חוות דעת הנדסית

שם המזמין : נועם ונה

כתובת הנכס הנבדק : נחל נעמן 02 קריית גת דירה 3

להלן חוות דעתי:

תוכנית מכר – קומת כניסה

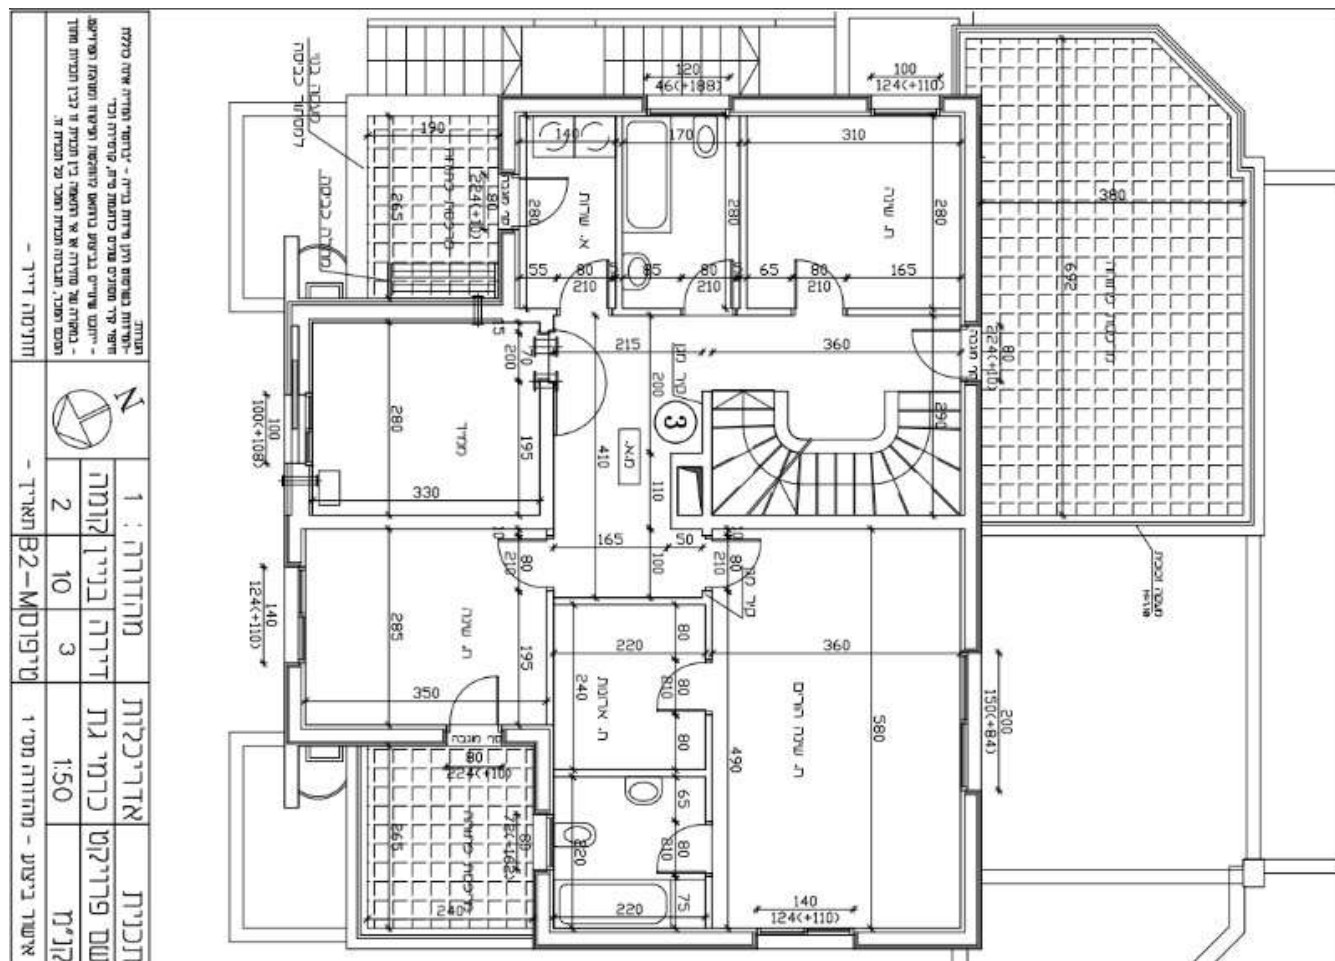
מיקום	מידות בתוכנית	מידות בפועל	הערות
סלון	690/390	679/385	חסר 11 ס"מ במידת האורך
מטבח	315/280	312/275	תקין
שירותי אורחים	180/140	176/136	תקין
מרפסת	980/680	975/686	תקין

תוכנית מכר – קומה 1

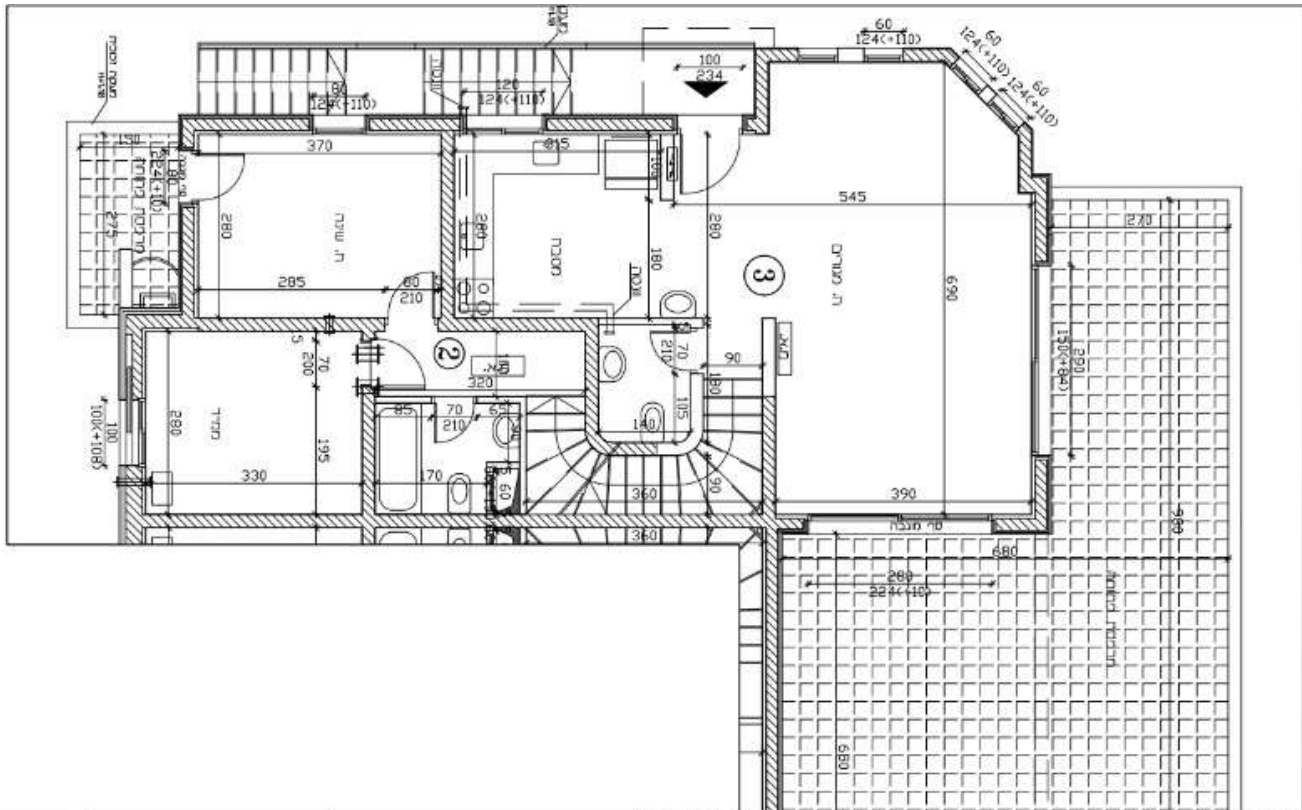
מיקום	מידות בתוכנית	מידות בפועל	הערות
חדר הורים	580/360	576/356	תקין
רחצה הורים	220/220	215/214	תקין
חדר ארונות	240/220	238/219	תקין
חדר שינה	350/285	347/280	תקין
מרפסת	265/240	282/259	תקין
ממ"ד	330/280	325/278	תקין
חדר שירות	280/140	278/137	תקין
מרפסת	265/190	273/194	תקין
חדר אמבטיה	280/170	273/164	תקין
חדר שינה	310/280	307/276	תקין
מרפסת	692/380	690/395	תקין

1.4. צנרת מיוג אוויר

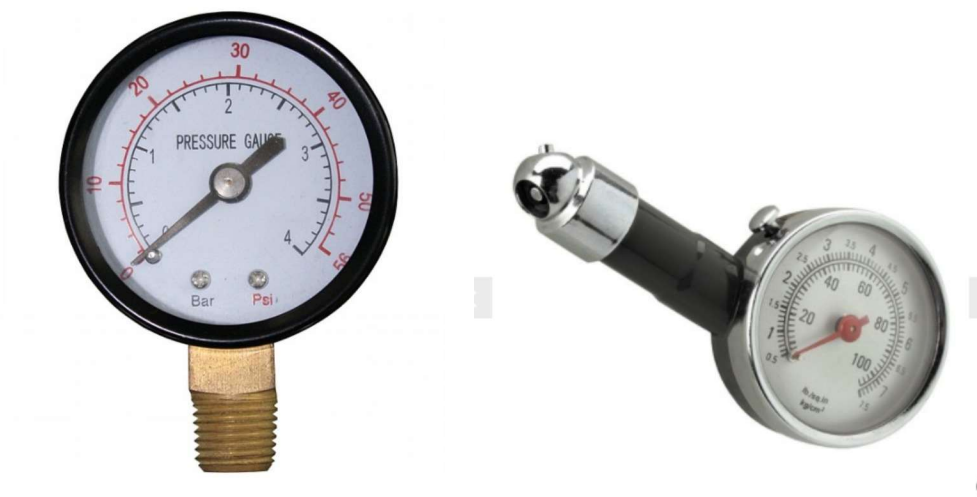
על מנת להימנע ממצב בו מקבלים את הדירה מהקבלן לאחר מכן מזמינים קבלן מ"א להתקנת מזגנים בדירה . ואז מגלים שהצנרת מ"א סתומה או פגומה ויש בריחת גז מהצנרת , ואז נדרשות עבודות הריסה ושבירה רבות לאיתור התקלה . ממליץ לבצע בדיקת לחץ לצנרת מ"א

תיקון: בדיקת לחץ לצנרת:

בסיום התקנת הצנרת יבצע הקבלן בדיקת לחץ ע"י מילוי גז בצנרת . אין לבדוד חיבור צנרת ונקודות הלחמה לפני סיום מוצלח של בדיקת הלחץ . בזמן בדיקת לחץ יש להקפיד לסגור בריזי ניתוק של היחידות החיצוניות והפנימיות . הבדיקה במשך 24 שעות . במהלך הבדיקה אסור שתתגלה נפילת לחץ כלשהי . המפקח יאשר בכתב הצלחת הבדיקה בתנאי ולא התגלתה כל נפילת לחץ וכל הציוד היה מחובר בזמן הבדיקה .

4.1. הידית בשער כניסה אינה מחוזקת ,

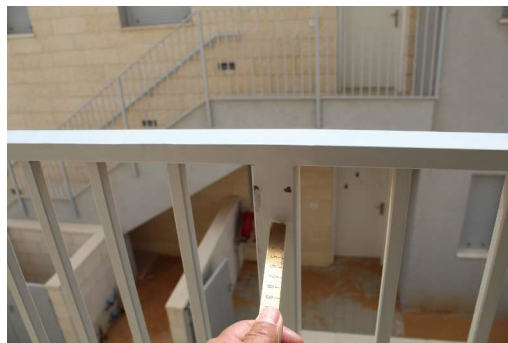
מיקום: שער כניסה

תיקון: יש לחזק את הידית לשער

הערכת עלות: 100 ש"ח

5.1. ניקוז ותיעול מי גשם-פרט יציאת מרזב

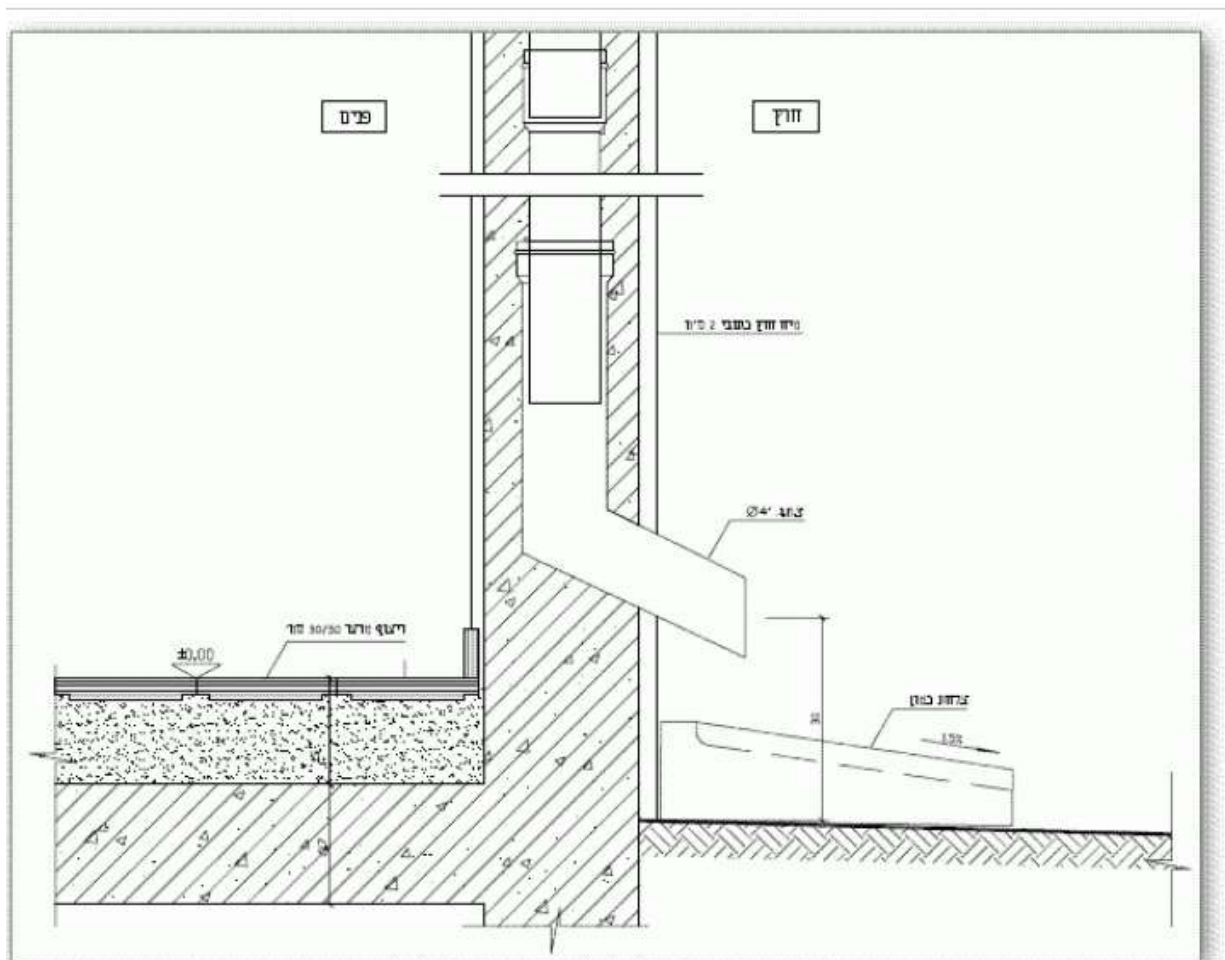
פרט יציאת מרזב סמוי מהקיר אל הקרקע בוצע בצורה לא תקנית

פרט יציאת מרחב סמוי בקיר אל הקרקע. כולל צלחת בטון להגנה מפני התחפרות של המים.

תיקון: יש לבצע כפי שמופיע בפרט המצורף

הערכת עלות: 500 ש"ח

7.1. ביצוע - עובי הפנל אינו בגדר הסביר

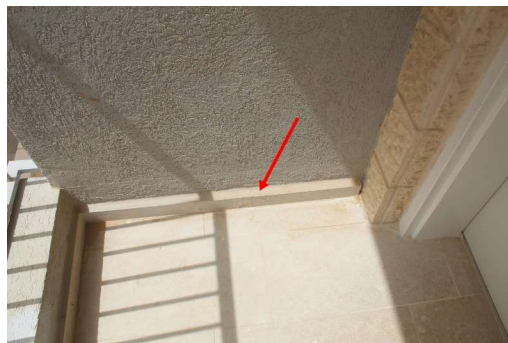
עובי הפנל אינו בגדר הסביר

תיקון: יש לפרק ולהרכיב שוב בעובי סביר
הערכת עלות: 1000 ש"ח

8.1 קופינג - פגום

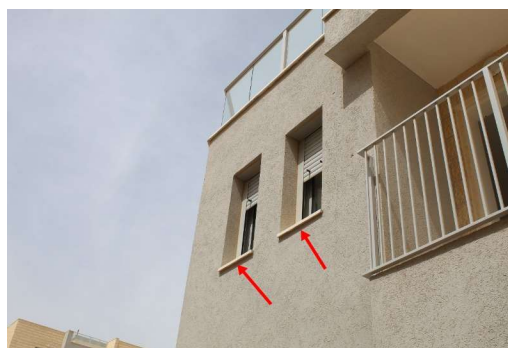
נמצאו אבני קופינג פגומות

זאת בניגוד לת"י 2378 חלק 1 סעיף מס' 3.2.1

תיקון: נדרש להחליף את האבנים הפגומות

ניתן לתקן את הקופינג תיקונים קלים בתנאי שאושרו מבחינה הנדסית.

הערכת עלות: 400 ש"ח

8.2. קופינג - אף מים

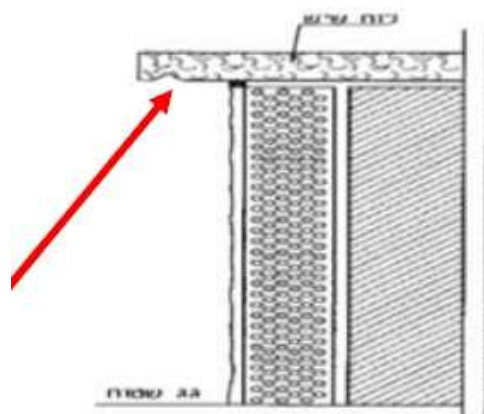
לא בוצע אף מים בשולי הקופינג, וכן שולי הקופינג צרים מדיי כדי לבצע אף מים המונח "אף מים" מתאר בדרך כלל חריץ אשר ממוקם בתחתית אדני חלונות ואשר נועד לשנות את זרימת מי הגשמים כך שלא ימשיכו לזרום על גבי תחתית הסף, אל מקום החיבור בינו לבין הקיר, אלא ישנו את נתיב זרימתם ויטפטפו כלפי מטה.

אינו עומד בדרישות התקן 1414.3

תיקון: יש לבצע אף מים ע"י דיסק , יש לדאוג שהביצוע יהיה מדויק .
 במידה ושולי הקופינג אינם מאפשרים אף מים , יש לפרק את הקופינג ולהרכיב קופינג רחב יותר כולל כל העבודות הכלולות בכך .
 הערכת עלות: 500 ש"ח

9.1. הונטה של שירותי אורחים מתנקזת מעל דלת הכניסה לדירה

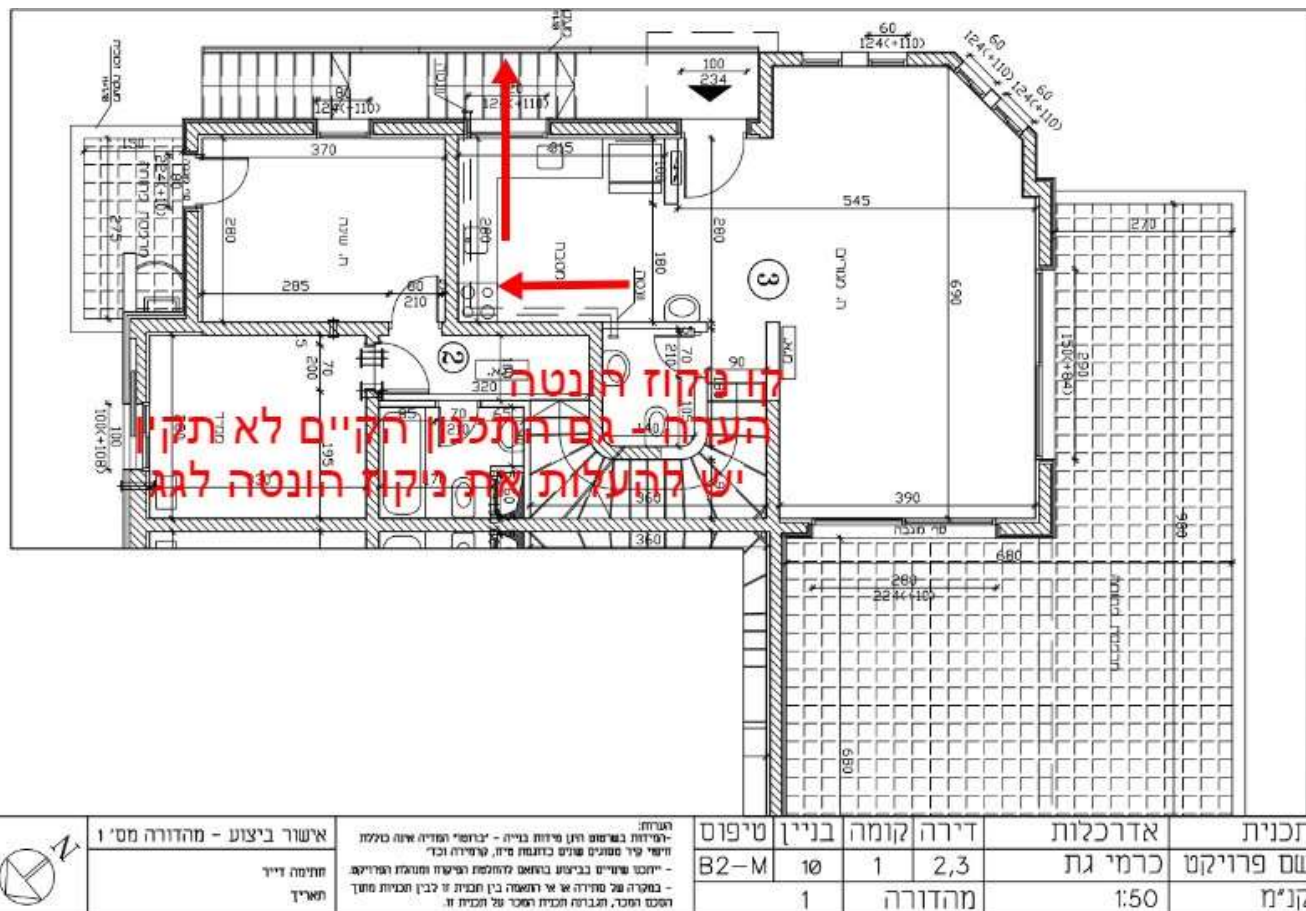
א. מפגע ריח

ב. אינו תואם את תוכנית המכר

תיקון: יש לבצע לפי התוכנית כולל כל העבודות הנדרשות לכך
 אין להשאיר את ניקוז הריח מעל דלת הכניסה - טעות תכנונית
 הערכת עלות: 5000 ש"ח

12.1. אי התאמה 1

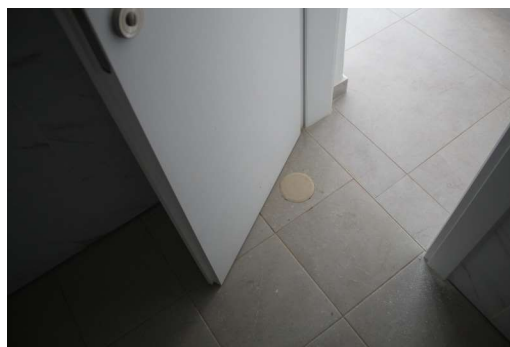
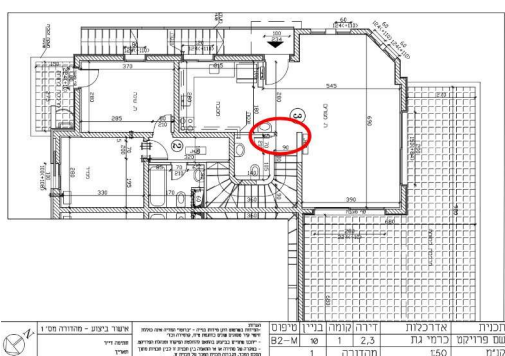
הקבלן לא השאיר דופן כפי שמופיע בתוכנית
הקבלן נאלץ לחתוך את המשקוף בחלק הפנימי של השירותים - מפגע אסתטי

תיקון: יש לתקן כולל כל העבודות הנדרשות לכך
הערכת עלות: 2000 ש"ח

13.1. נקז כפול

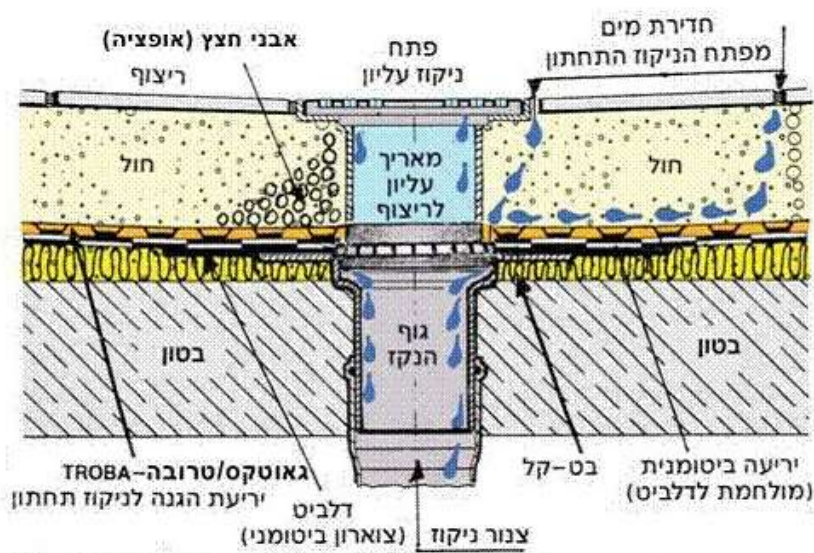
לא ברור אם בוצע נקז כפול .

תיקון: במידה ולא בוצע נקז כפול

יש לפרק את הריצוף באזור הנקז ולהרכיב נקז כפול.

יש להחזיר את מצב הריצוף לקדמותו.

הערכת עלות: 1000 ש"ח

16.1. לוח חשמל - מקומות רזרביים

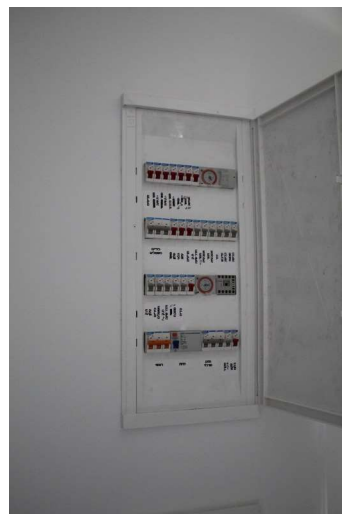
בלוח חשמל לא נשארו מקומות רזרביים (מקומות פתוחים) להתקנה ממא"תים או פחתים נוספים לדוגמה: שעון שבת, פחת למזגן נוסף ועוד...

תיקון: יש לפרק לוח קיים ולהרכיב לוח חדש גדול יותר.
הערכת עלות: 2000 ש"ח

18.1. תקן - שיפוע מרפסת תקין

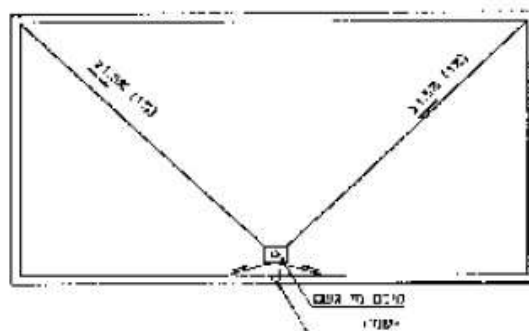
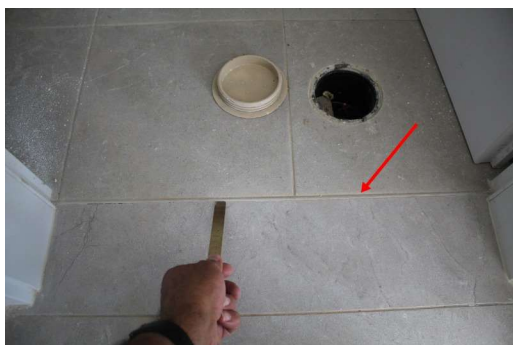
באזורים מסוימים בריצוף בוצעו שיפועים כנדרש לכיוון הנקז: השיפוע שנמדד הינו : _____
 ראה את השיפוע מתחת לתמונה המצורפת

השיפוע שנמדד 1.3% - תקין

השיפוע שנמדד 1.1% - תקין

תיקון: תקין, אין צורך בתיקון

20.3. תקן - חריצי ניקוז וחורי ניקוז ללא סגירה

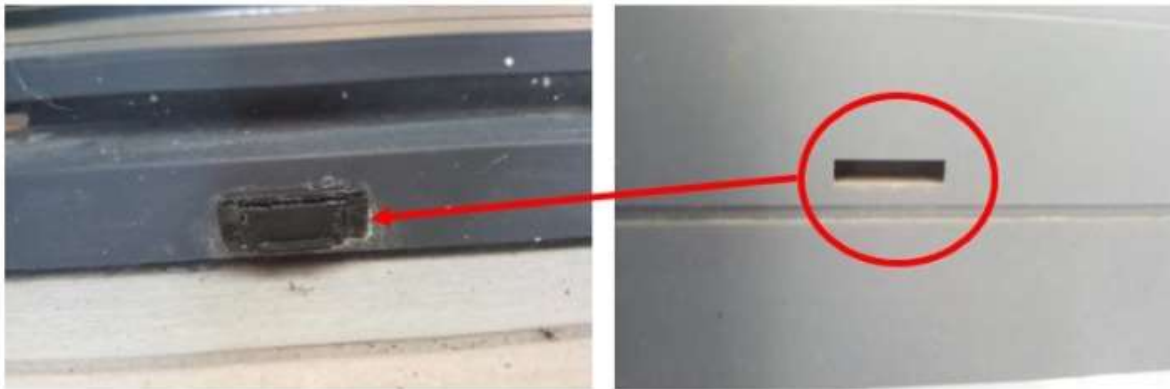
חריצי ניקוז וחורי ניקוז ללא סגירה על ידי פקקים כדי למנוע כניסת חרקים , מים , ורוח .

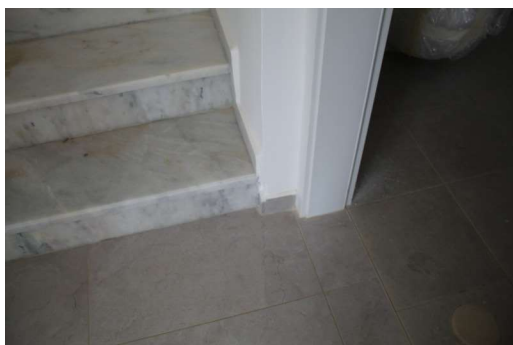
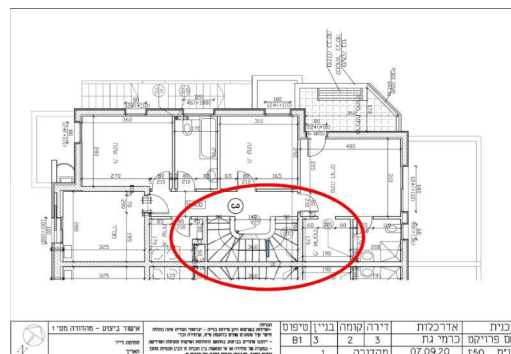
המדרגות אינם עומדות בחוק תכנון ובניה

המדרגות אינם תואמות את תוכנית המכר

א. השלח במדרגות אינו אחיד

ב. השלח במדרגות בצמוד לקיר פחות מ - 15 ס"מ

ג. השלח במרחק 30 ס"מ מהקיר פחות מ - 26 ס"מ

תיקון: יש לתקן
הערכת עלות: 5000 ש"ח

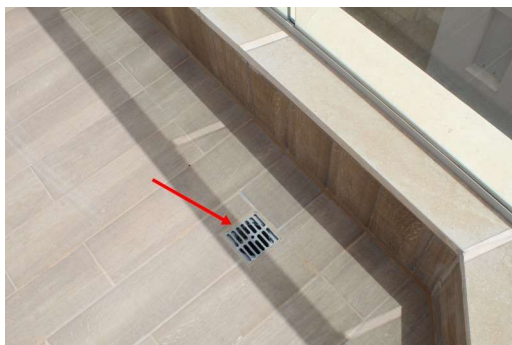
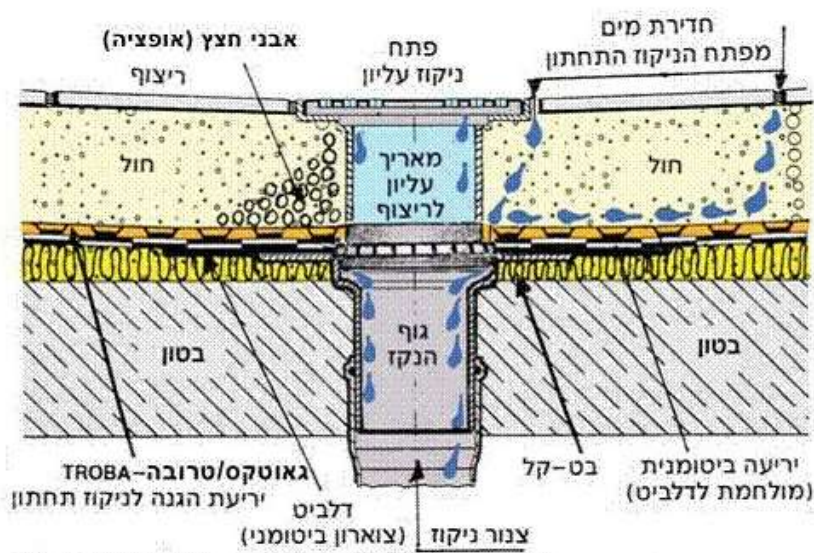
לא ברור אם בוצע נקז כפול .

תיקון: במידה ולא בוצע נקז כפול

יש לפרק את הריצוף באזור הנקז ולהרכיב נקז כפול.

יש להחזיר את מצב הריצוף לקדמותו.

הערכת עלות: 1000 ש"ח

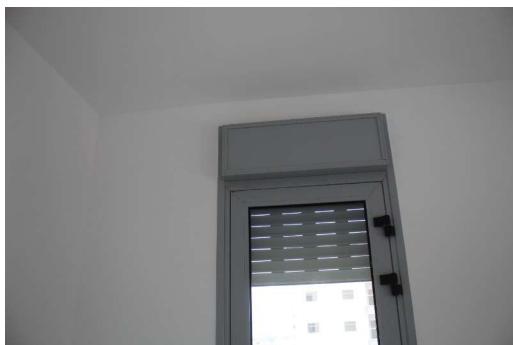
קיים חוסר דיוק בהתקנת ההלבשה כלפי חיבור "גרונג".

תיקון: יש לפרק את ההלבשה ולהרכיב מחדש עם חיבור תקין.

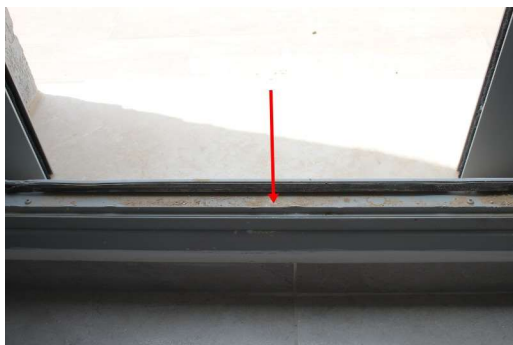
קיימת חדירת אור דרך שלבי התריס - שלבים בעת סגירת התריסים לא נצמדים אחד לשני.

תיקון: יש לבצע ניקיון או לתקן מנגנון (עלות התחלתית).
הערכת עלות: 300 ש"ח

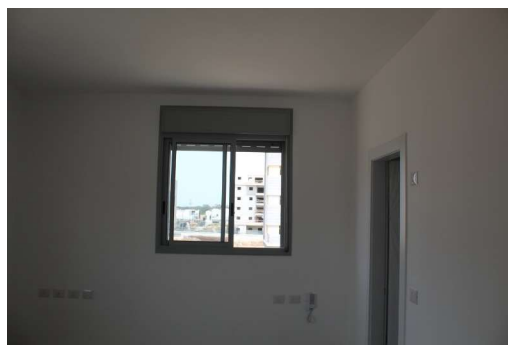
שיפוע אדן החלון אינו בשיפוע תקני

באין הוראה אחרת, יהיה שיפוע כלפי חוץ לשם ניקוז מי גשם, עם הפרש מפלסים לרוחב האדן כדי 1 ס"מ
 מדובר בשיפוע של 1 ס"מ ל-25 ס"מ שהוא 4%.

31.4. קופינג - אף מים

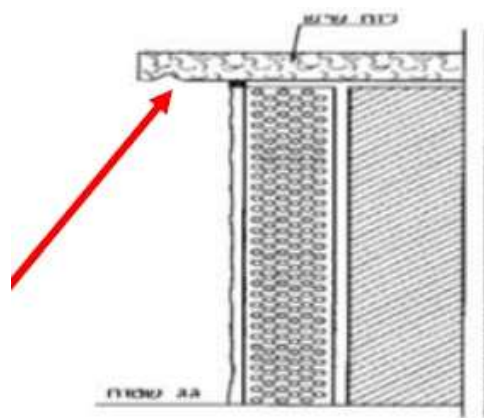
לא בוצע אף מים בשולי הקופינג, וכן שולי הקופינג צרים מדיי כדי לבצע אף מים המונח "אף מים" מתאר בדרך כלל חריץ אשר ממוקם בתחתית אדני חלונות ואשר נועד לשנות את זרימת מי הגשמים כך שלא ימשיכו לזרום על גבי תחתית הסף, אל מקום החיבור בינו לבין הקיר, אלא ישנו את נתיב זרימתם ויטפטפו כלפי מטה.

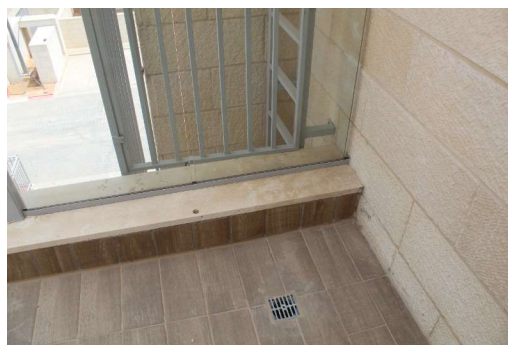
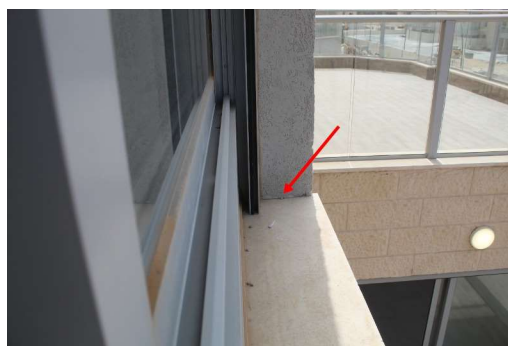
לאחר הרכבת הקופינג הקבלן משלים את המישקים בחומר המשמש הן כמסטיק והן כדבק פוליאורטני רב עוצמה
המוצר מתייבש באוויר ומייצר חומר איטום/דבק בעל חוזק גבוה ועם זאת בעל גמישות גבוהה במיוחד.
את החומר יש ללטש בדיסק עדין עד קבלת מראה אחיד ונקי בחיבור 2 אבני הקופינג .
כאשר בסוף הליטוש אין נראות של מריחת החומר על האבן אשר גורמת למגע אסתטי .
הקבלן לא ביצע זאת כראוי קיימים מריחות ושאריות רבות על האבן מפגע אסתטי .

תיקון: יש לחזור על העבודה שוב בליטוש עדין עד העלמת כל שאריות החומר מעל הקופינג .
הערכת עלות: 500 ש"ח

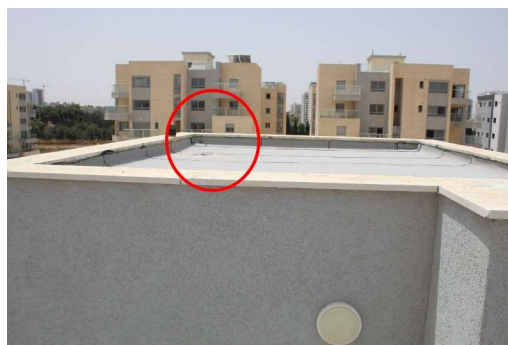
מיקום: יציאה לגג

תיקון: יש להגביה את המעקה
הערכת עלות: 1000 ש"ח
